# VERKEERSVEILIGHEIDSTOETS

MOZARTLAAN-VERDILAAN TE HEESCH

Muller Bouw  
BEH073-0001  
26 februari 2026

# B1 MOZARTLAAN\_VO\_20250119

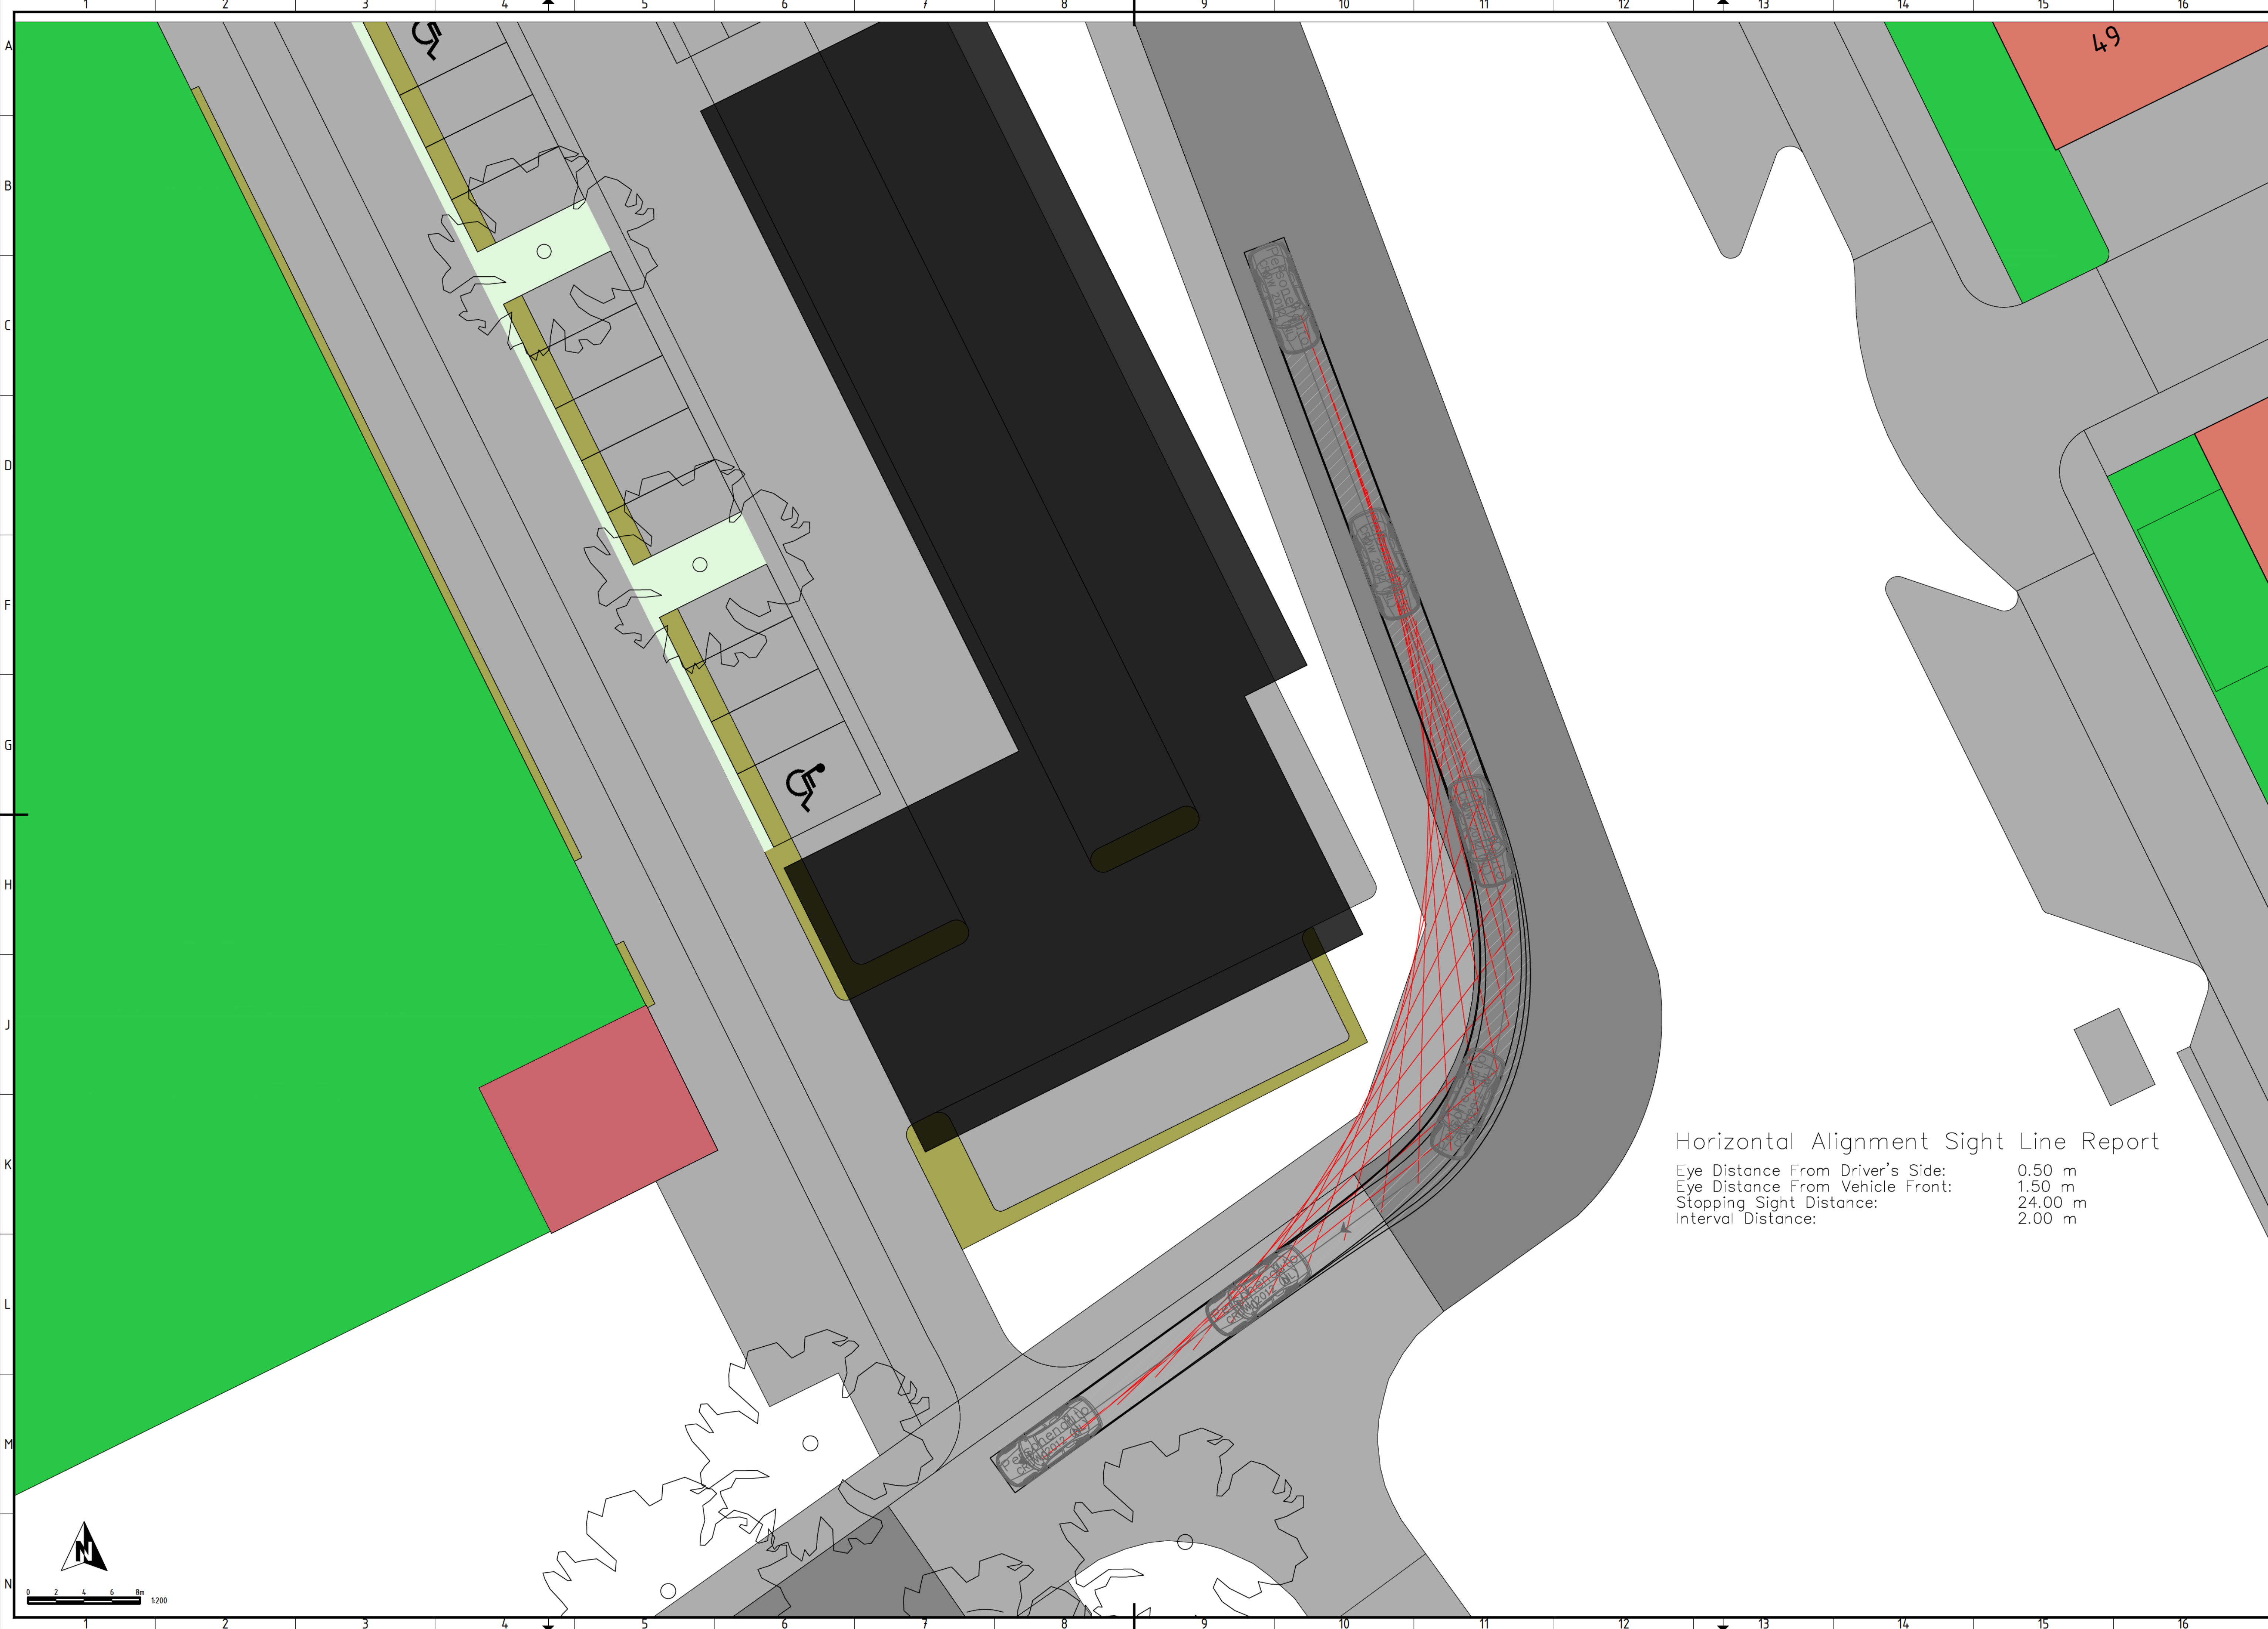
Tussen de huisnummers 94 en 112 wordt de Verdilaan aangepast tot een verblijfsgebied voor langzaam verkeer. Dit resulteert in twee doodlopende structuren voor gemotoriseerd verkeer. Dit voorkomt dat gemotoriseerd verkeer met hoge snelheden door deze straat rijden op zoek naar een parkeerplaats. Geadviseerd wordt aan de westzijde de rijbaan direct beëindigen na de vijf parkeerplaatsen om inrijden onaantrekkelijk te maken.

Geadviseerd wordt om de uitritten van de beide parkeerterreinen minimaal 4,80 meter breed te maken.

Geadviseerd wordt om de aansluitingen van de parkeerplaatsen op de Mozartlaan en Verdilaan als uitrit vorm te geven middels een uitritconstructie.

Langs het zuidelijk gelegen mindervalide parkeervak is een doorgang van 1,00 meter vlak langs het beoogde appartementencomplex. Een voetganger of fietser die het beoogde appartementencomplex verlaat via deze doorsteek is voor het verkeer op de Kiss & Ride niet waar te nemen en andersom kunnen deze kwetsbare verkeersdeelnemers ook niet het verkeer waarnemen. Het advies luidt om deze doorsteek af te sluiten middels een fysieke afscheiding.

Langs het noordelijk gelegen mindervalide parkeervak is een doorgang van circa 2,50 meter aanwezig die aansluit op het bestaande zebrapad van de Kiss & Ride. Doordat het parkeerterrein een separate aansluiting krijgt op de Mozartlaan kan het aantrekkelijk zijn voor fietsers om via deze doorsteek naar de poort te fietsen. Dit is een kortere route voor fietsers komende vanuit het oosten. Het advies luidt om deze voetgangersdoorsteek onaantrekkelijk in te richten voor fietsers.
